# Stealth-B2-135

Необходимо выполнить:

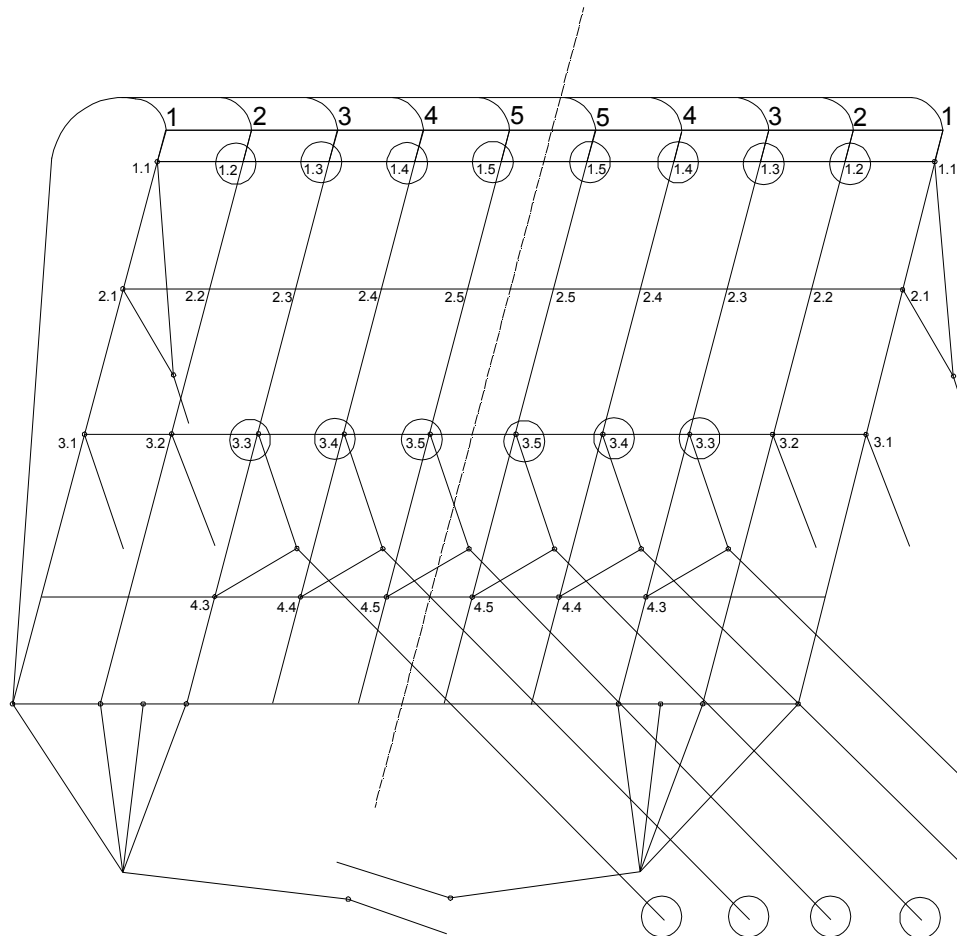
Ряд 1    Стропа № 1.5 - увеличить у кромки купола (+ 20 мм);  
 1.4 - увеличить у кромки купола (+ 20 мм);  
 1.3 - увеличить у кромки купола (+ 10 мм);  
 1.2 - уменьшить у свободного конца (- 30 мм);

Ряд 3    Стропа № 3.5 - увеличить у кромки купола (+ 10 мм);  
 3.4 - увеличить у кромки купола (+ 10 мм);  
 3.3 - увеличить у кромки купола (+ 10 мм);

3.5 - уменьшить у свободного конца (- 70 мм);  
 3.4 - уменьшить у свободного конца (- 70 мм);  
 3.3 - уменьшить у свободного конца (- 40 мм).

Контрольная проверка перепадов:

1.5 - 2.5 = 60 мм	1.5 - 3.5 = 190 мм	3.5 - 4.5 = 210 мм
1.4 - 2.4 = 60 мм	1.4 - 3.4 = 190 мм	3.5 - 4.5 = 210 мм
1.3 - 2.3 = 70 мм	1.3 - 3.3 = 210 мм	3.3 - 4.3 = 200 мм
1.2 - 2.2 = 110 мм	1.2 - 3.2 = 310 мм	
1.1 - 2.1 = 100 мм	1.1 - 3.1 = 260 мм
